Dot. Postępowanie znak ZN/ECK/1/2021/ECh

### Informacja dla Wykonawców

dot.: postępowania o udzielenie zamówienia w trybie przetargu nieograniczonego pn.: „Zakup i dostawa odzūżlacza zgrzeblowego dla Energa Ciepło Kaliskie sp. z o.o. - Ciepłownia Rejonowa Al. Wojska Polskiego 33 w Kaliszu”. W związku z pytaniami Wykonawcy dot. ww. postępowania, Zamawiający wyjaśnia co następuje:

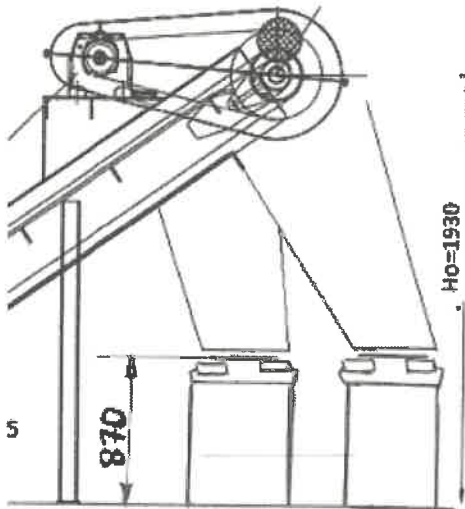
1. Czy możliwe jest otrzymanie szkicu wykonania podwójnie przełączanego zsypu?
2. Proszę podać grubość blachy z jakiej ma być wykonany podwójnie przełączany zsyp?
3. Czy należy przewidzieć dostawę osłon wanny w części górnej i wznoszącej?
4. Czy należy przewidzieć dostawę systemu awaryjnego wyłączenia (obustronnie: czujnik z linką)?
5. Czy dno wanny i ślizgi (na powrocie łańcucha) należy wyłożyć wykładziną bazaltową, czy ma być tylko przygotowane do wyłożenia bazaltem (zgodnie z opisem przedmiotu zamówienia)?
6. Proszę podać klasę wykonania łańcucha zgrzeblowego (klasa C czy klasa FAS-US)?

Odp. Ad.1 szkic podwójnego zsypu poniżej, dokładne wymiary możliwe na wizji lokalnej

Odp. Ad.2 Zamawiający informuje, że podwójny przełączany zsyppowinien być wykonany z blachy tej samej grubości co wanna.
